ACTA DE LA SESSIÓ CELEBRADA PER LA JUNTA DE GOVERN LOCAL  
EN DATA 19 DE MARÇ DE 2019

**1) PROPOSTA D'ACORD RESOLENT LES AL·LEGACIONS PRESENTADES AL PROJECTE DE CONSTRUCCIÓ D'UN ESPAI POLIVALENT COBERT DE GUARDIOLA DE BERGUEDÀ I ACORDANT LA SEVA APROVACIÓ DEFINITIVA**

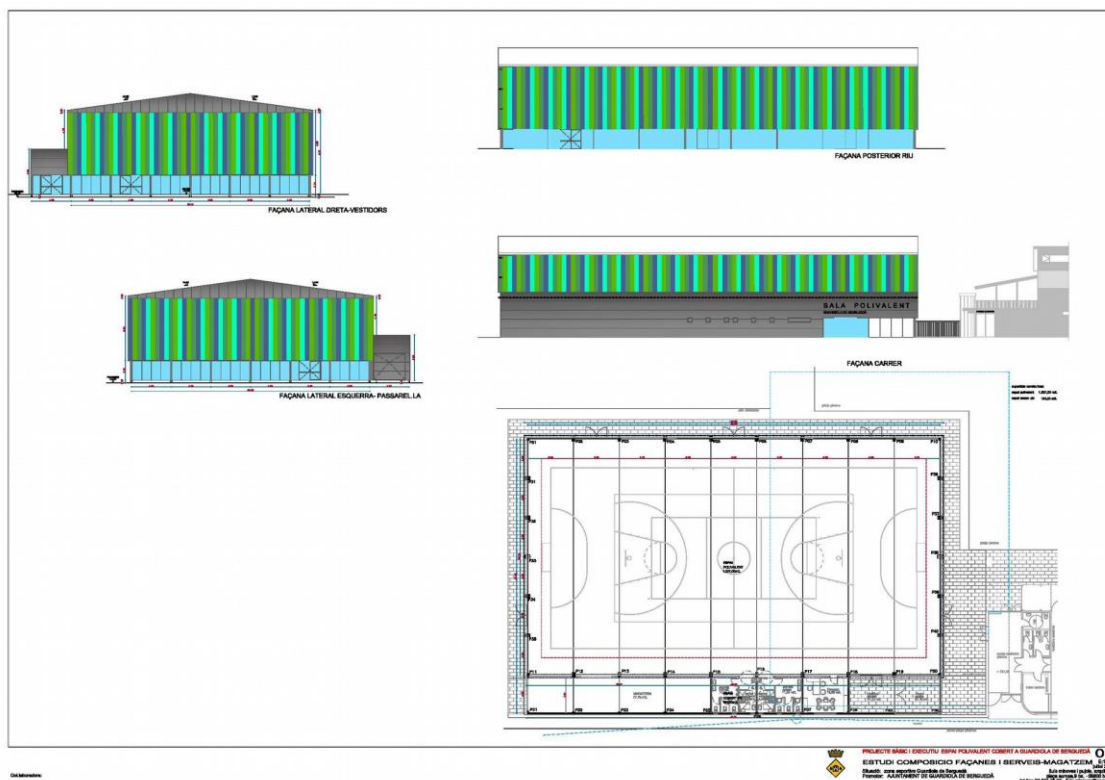
*"1.- Funcionalitat de l'espai polivalent cobert. Després de veure el projecte que es troba a exposició pública, veiem que el que dona nom al projecte és la construcció d'un espai polivalent cobert. En cap cas, es parla d'una pista poliesportiva coberta, tot i que en realitat es cobrirà una pista poliesportiva ja existent. En analitzar les mides i sobretot l'alçada que tindrà l'edificació que es projecta (a part dels plànols que acompanyen el projecte) també observem la idea que aquest edifici es pugui utilitzar per a realitzar actes esportius. No obstant, en cas que aquesta sigui una de les funcionalitats que se li ol donar, no veiem que s'hagi contemplat l'espai que requeria una construcció d'unes grades per al públic per exemple. Considerem que el pavelló amb el que comptava Guardiola, era un pavelló que tenia un problema en aquest sentit, i ara s'està projectant un equipament que tindrà la mateixa problemàtica. Creiem que som a temps de posar-hi solució, i esperem que es contempli el fet de modificar l'estructura.*

*En cas que la funcionalitat que es prevegi sigui la realització d'activitats que calgui fer a cobert en cas de pluja i/o fred, considerem que l'alçada prevista no respon a aquesta funcionalitat.*

*Per tot això, demanem que es defineixi la funcionalitat d'aquest edifici, en l'apartat corresponent, i que es tinguin en compte les modificacions esmentades per a poder donar cabuda a aquestes funcionalitats.*

**Primera: Funcionalitat de l'espai polivalent cobert.** Respecte a la primera al·legació convé significar que entra dins de la discrecionalitat de l'administració el decidir la finalitat que es vol donar al usos i espais públics, sense que en cap cas això tingui naturalesa reglada.

Conforme es manifesta en l'informe de l'arquitecte, actualment existeix una solera de formigó armat de 20 cm. de cantell de 22x42 metres, que servirà de base de l'espai polivalent cobert. Aquesta base compleix amb les dimensions d'una pista poliesportiva.

El projecte consisteix en la construcció d'una estructura metàl·lica de pilars i pòrtics, una coberta de xapa de pannel sandwich amb 8 cm. aïllament tèrmic, i una fonamentació amb micropilotatges per adequar-se a les necessitats geològiques del terreny. Les dimensions de l'estructura i de la coberta de l'espai polivalent són de 45,80 x 26,80 metre , una alçada mínima sota encavallades de 8 metres, i una alçada en façanes a 9 metres i carener a 11 metres, amb una superfície construïda de 1.227 m<sup>2</sup>.

La polivalència d'aquest espai cobert que es construeix pot complir amb l'ús i les dimensions d'un Pavelló Doble Poliesportiu PAV2 (23x44 metres i 7 metres alçada mínima ), segons les fitxes d'equipaments esportius facilitades pel Consell Català de l'Esport de la Generalitat de Catalunya. Al voltant de les dimensions d'una pista poliesportiva de 22x42 metres delimitada per una tanca de protecció i separació, queda un espai de llarg i fons 1,85 i 1,50 metres per poder encabir espectadors.

En el plànol n.6 del projecte es pot veure una proposta-estudi de l'edifici polivalent acabat en planta i façanes.

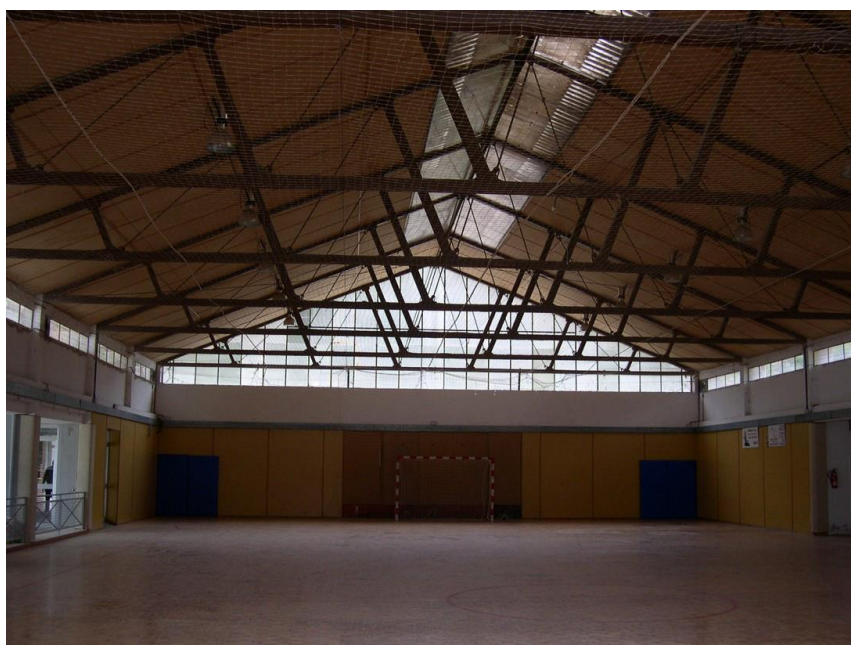
*Després d'analitzar tot el projecte trobem a faltar una representació de com quedarà l'edifici en acabar aquesta fase, ja que només hi apareix una representació de l'estructura que tindrà, per tal de poder valorar si hi haurà un impacte visual i si es respectaran les formes de construcció característiques de la zona.*

L'antic edifici polivalent que es va enderrocar per greus problemes de patologies estructurals, no complia amb les dimensions mínimes per poder jugar competicions en planta i alçada, ni disposava d'espai al seu voltant per poder encabir espectadors.

Entenem que la volumetria projectada per la construcció d'un Espai Polivalent Cobert a Guardiola de Berguedà ha de servir per poder realitzar a cobert tots els esdeveniments culturals-esportius-socials- lleure que durant l'any es desenvolupen a la població , i que degut a la climatologia acusada d'alta

muntaña d'hivern molt fred i plujós , fa que moltes vegades no es puguin realitzar aquests esdeveniments a l'aire lliure.

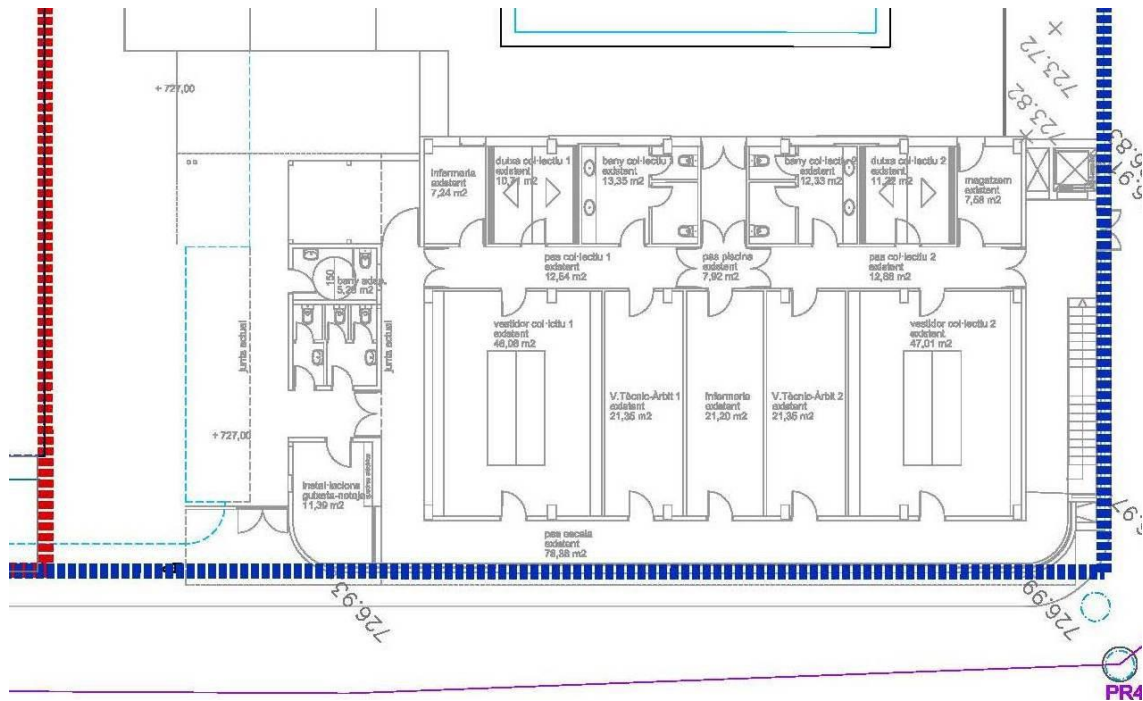
*2.- En l'apartat 2.3. Descripció de l'edifici. En aquest apartat es diu que al costat d'aquest nou espai polivalent cobert hi ha les piscines municipals i un edifici de serveis de l'equipament de les piscines amb vestidors, serveis higiènics, magatzems, saldes de jocs, gimnàs, i bar que es complementarà amb aquest nou espai.*

*Considerem que la nova edificació estarà separada d'aquest edifici de serveis i per tant un no complementarà l'altre a que es farà necessari sortir al carrer per fer ús de vestidors, lavabos.... fet que no trobem adequat. Considerem que es podria modificar l'estructura de l'edifici a construir, per tenir en compte, al construcció d'un espai annex que uneixi ambdós edificis i que realment un complementi l'altre.*

**Segona: En l'apartat 2.3 Descripció de l'edifici.** Entenem que la volumetria projectada per la construcció d'un Espai Polivalent Cobert a Guardiola de Berguedà al costat de les piscines municipals i d'un edifici existent de planta soterrani (magatzems), planta baixa ( vestidors, serveis higiènics, bar, farmaciola,...) i planta sotacoberta (sales jocs i d'activitats, gimnàs ), es complementarà perfectament en el mateix nivell amb aquest nou espai. És per això que s'ha deixat una franja de 5 metres de separació entre els dos edificis per poder decidir en un futur la millor manera de fer aquesta connexió.

És per això que s'ha deixat una franja de 5 metres de separació entre els dos edificis per poder decidir en un futur la millor manera de fer aquesta connexió.

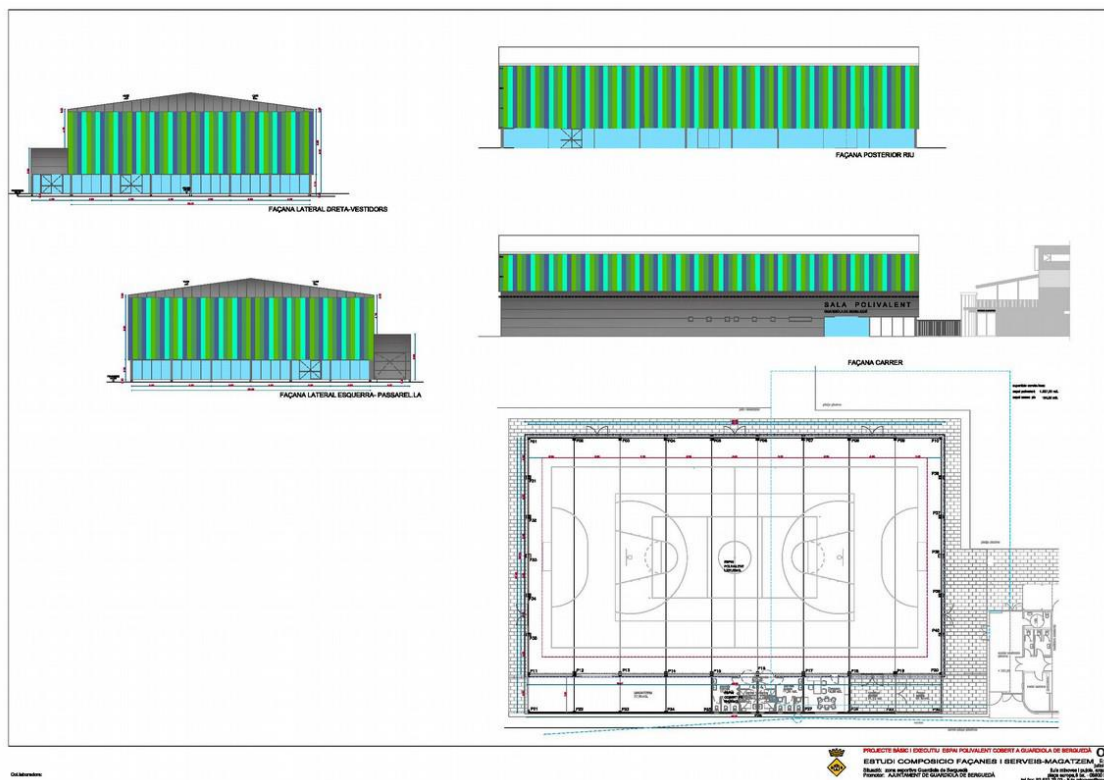
*5.- Ecoeficiència. En el projecte en l'apartat on caldria especificar aquelles mesures que es tenen en compte per a realitzar una construcció ecoeficient, no es considera que calgui tenir-la en compte en aquesta fase. No obstant, un edifici d'aquesta alçada i magnitud serà un edifici que caldrà escalfar i il·luminar i és important, que ja des d'un inici es tinguin en compte aspectes om per exemple la orientació respecte al sol i els materials utilitzats en la construcció, i concretament en la coberta. A més, es podria pensar, per exemple, en l'ús de plaques solars en un futur, però per això, cal que l'orientació de la teulada sigui una orientació concreta, que no sabem si s'ha tingut en compte. Considerem que tots aquests aspectes, caldria que apareguessin en l'apartat d'ecoeficiència.*

**Cinquena: Ecoeficiència. En el projecte en l'apartat on caldria especificar aquelles mesures que es tenen en compte per a realitzar una construcció ecoeficient, no es considera que calgui tenir-la en compte en aquesta fase.** L'orientació de l'edifici és a sud en una de les seves vessants de la coberta, i en un futur pot permetre posar plaques fotovoltaïques o solars per poder tenir una millor eficiència, en cas de tancar aquest espai.

Respecte a la qüestió relativa a com quedarà l'edifici, en el plànol n.6 del projecte es pot veure una proposta-estudi de l'edifici polivalent acabat en planta i façanes.
